改善箇所説明図

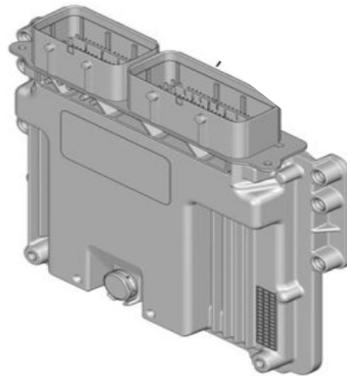
基準不適合部位

エンジンコントロールユニットにおいて、制御プログラムが不適切なため、
尿素SCRシステムが故障した場合、警告灯が点灯せず、保安基準に適合しない。

改善の内容

全車両、エンジンコントロールユニットの制御プログラムを対策仕様に更新する。

識別：車台番号の左から9桁目の上部に白色のペイントを塗る。
